UPDATE ZUR DRINGENDEN SICHERHEITSINFORMATION

Erhöhtes Potenzial für reduzierte oder fehlende Energieabgabe während Hochspannungstherapien, wenn der Strompfad AX>B programmiert ist

November 2023

Medtronic-Referenz: FA1326

Beispielbildschirm, der Schocks mit reduzierter Energie für ein Evera XT DR-Gerät zeigt.

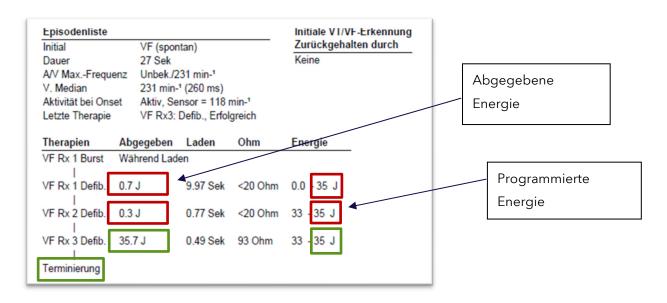
- Da Rx1 mit grösster statistischer Wahrscheinlichkeit zur Aufhebung einer Arrhythmie geeignet ist, ist es wichtig, das Risiko einer HV-Therapie mit reduzierter oder fehlender Energie in der ersten Sequenz zu minimieren.
- Bei den verbleibenden Patienten mit einer AX>B-Programmierung in einer beliebigen HVTherapiesequenz ist (nach eigenem Ermessen) für die nächste Nachuntersuchung eine
 klinikinterne Neuprogrammierung zu planen, um das Potenzial für HV-Therapien mit reduzierter
 oder fehlender Energie zu minimieren.
- Überprüfen Sie standardmässig die Tachyarrhythmie-Episoden, um die Wirksamkeit der durchgeführten Therapien festzustellen.
 - Weisen Sie die Patienten an, sich an die Klinik zu wenden, wenn sie HV-Therapie erhalten oder bei ihrem Gerät ein Ton zu hören ist.
 - Überprüfen Sie, ob die abgegebene Energie mit der programmierten Energie in der Episodenübersicht übereinstimmt.

Hinweis: Die folgende Abbildung zeigt eine Episode mit intermittierenden reduzierten HV-Therapien (rote Kästchen).
